改善箇所説明図

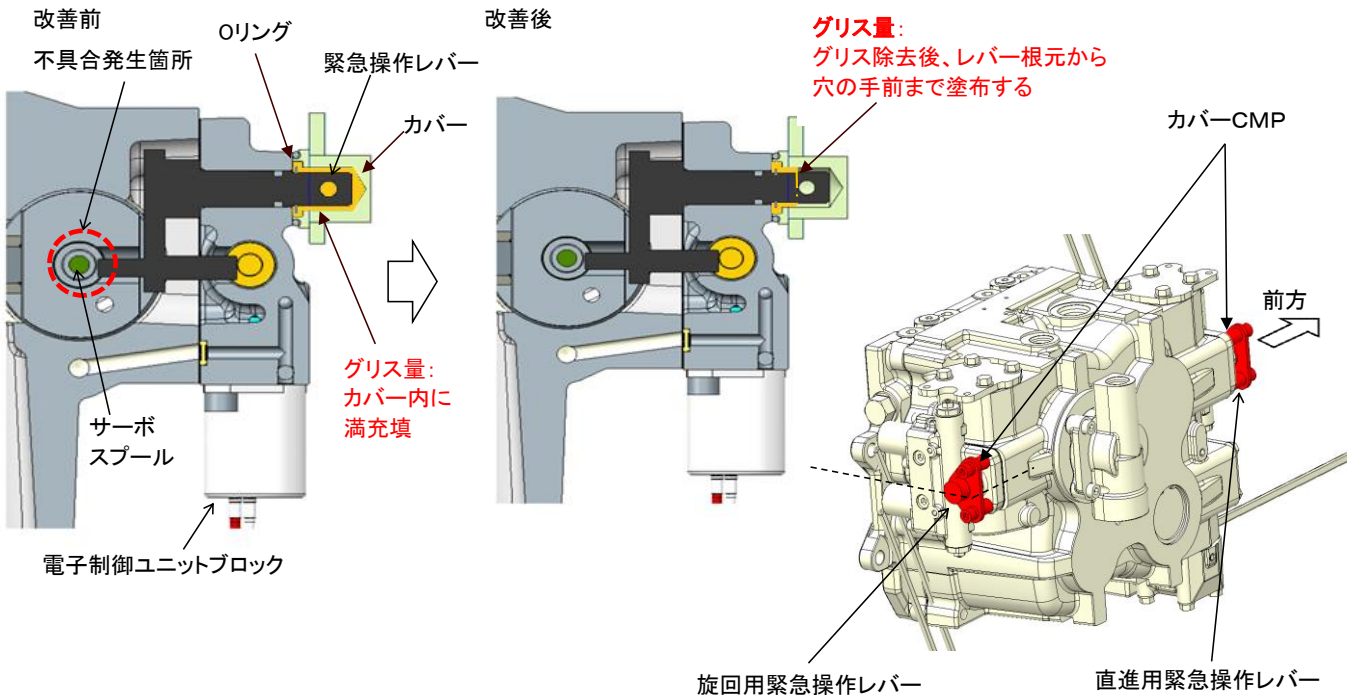
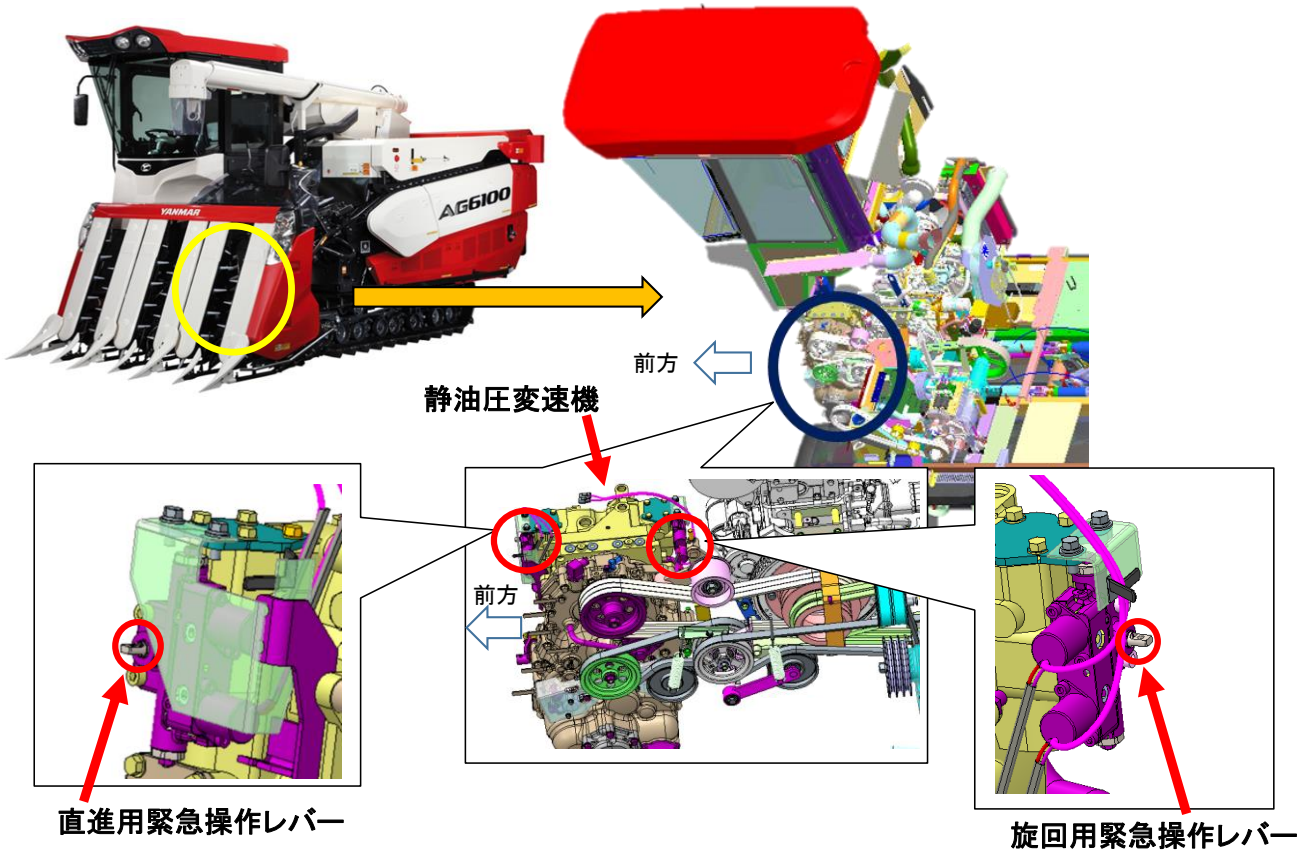
不具合発生箇所

刈取脱穀作業車の静油圧変速機において、旋回用及び直進用の緊急操作レバー部のカバーのグリス量が不適切なため、使用中のカバー内の圧力が上昇し当該レバーが押されることによりサーボスプールが押される場合がある。そのため、そのままの状態で使用を続けると、サーボスプールの摺動抵抗が大きくなり、静油圧変速機の操作ができず、最悪の場合、操舵不能や走行不能となるおそれがある。

改善内容

全車両、旋回用及び直進用緊急操作レバー及びカバー内のグリスを除去した後、適量のグリスを緊急操作レバーの根元から穴位置まで塗布し対策品のカバーを取付ける。

識別

カバー表面の白ペンマークにより識別が可能である。
